Interrogazione – ex art. 37 del Regolamento Comunale

**Possibile ubicazione dell’Impianto, criteri di localizzazione e differenti tipologie
di zonizzazione: facciamo chiarezza e definiamo i termini**

- Il 3 luglio 2024 è stato comunicato l’avvio del procedimento autorizzatorio unico per il progetto denominato Piattaforma polifunzionale per il recupero e il trattamento di rifiuti pericolosi e non pericolosi e per la produzione di *End of Waste*, ubicata nel Comune di Jesi, avente come proponente l’azienda Edison Next Recology s.r.l.;

Tav. 10p

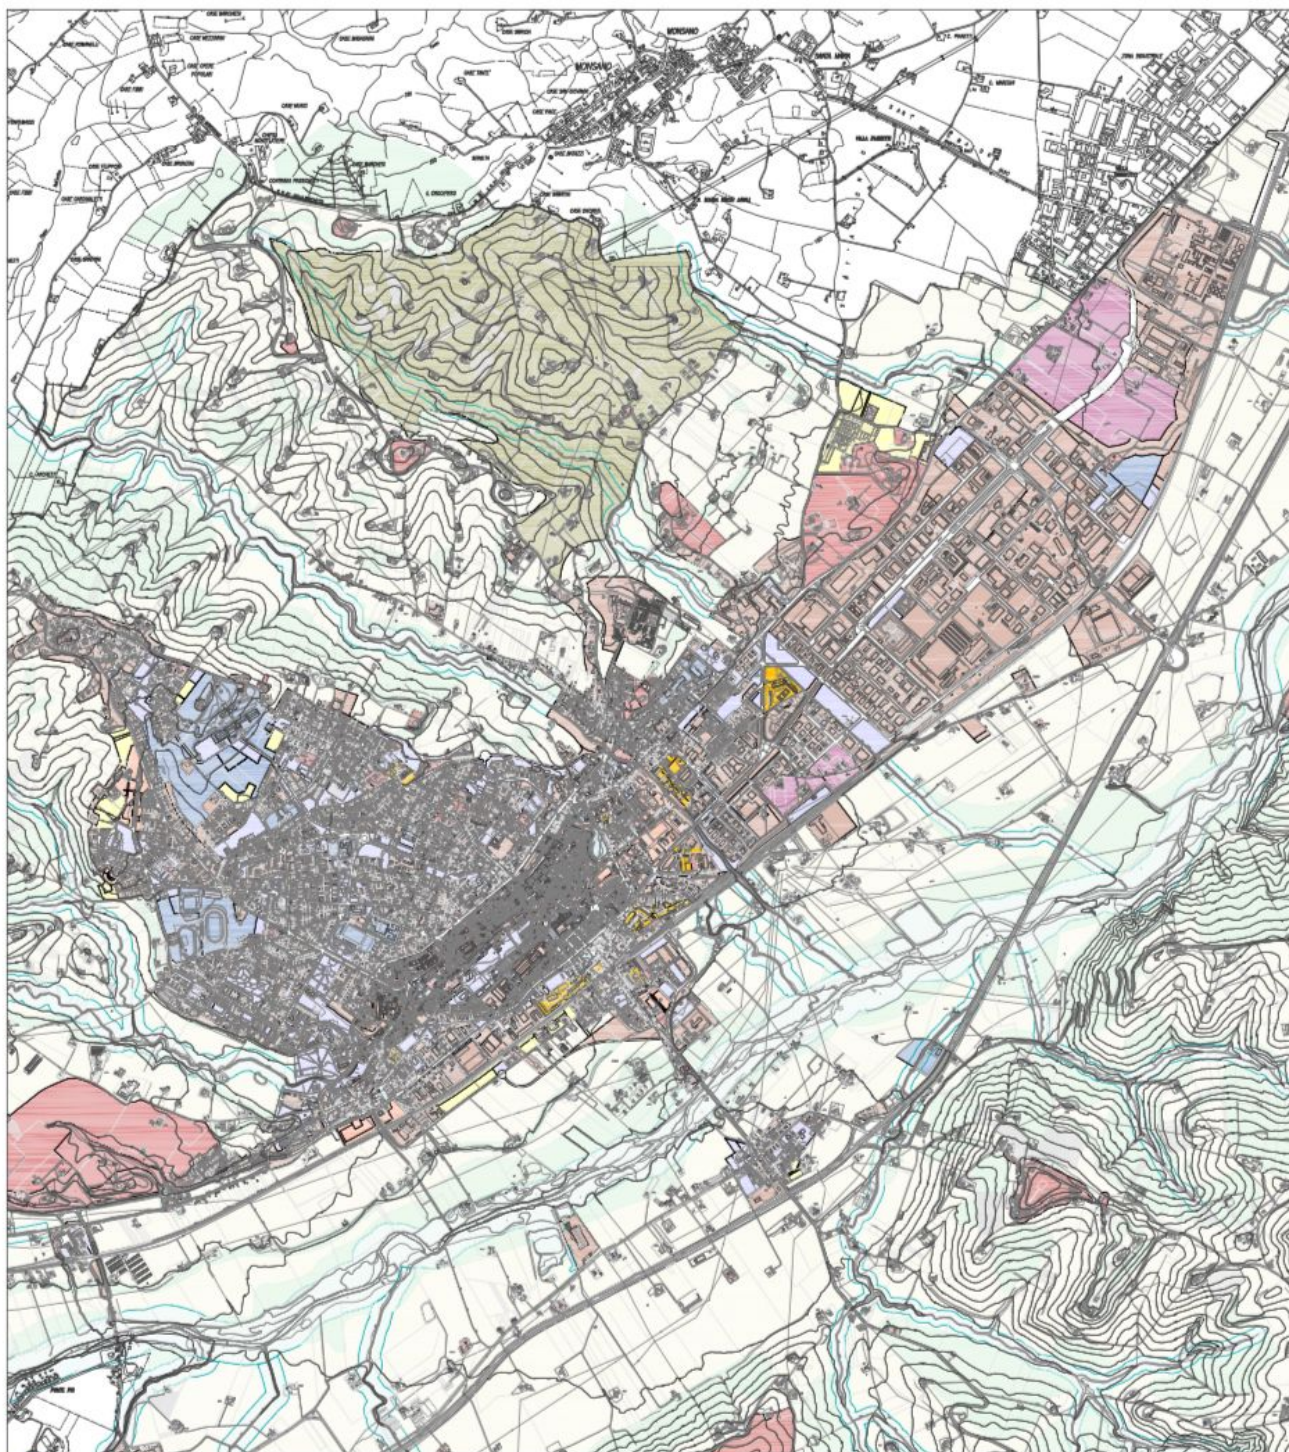
- In base alla zonizzazione del Comune di Jesi, l'impianto di per sé ricadrebbe esattamente in un'area classificata come città consolidata e di completamento (Zona B), ma, oltre a questo, come si può esaminare anche dai dati topografici, esso risulterebbe a distanze inferiori di 500 m anche da una zona di espansione (Zona C) e da una zona rientrate nella categoria "centro storico e/o centro di interesse storico-culturale" (Zona A);

- Nello Studio di Impatto Ambientale presentato da Edison Next Recology e tutto il procedimento amministrativo è basato sul fatto che l'area del possibile insediamento sia collocata nella Zona Industriale (Zona D), ma come stabilito dalla zonizzazione del Comune di Jesi, l'eventuale ubicazione ricadrebbe invece in un'area distante più di 1 km da quella prevista dal progetto (Zona B₁ si veda allegato).
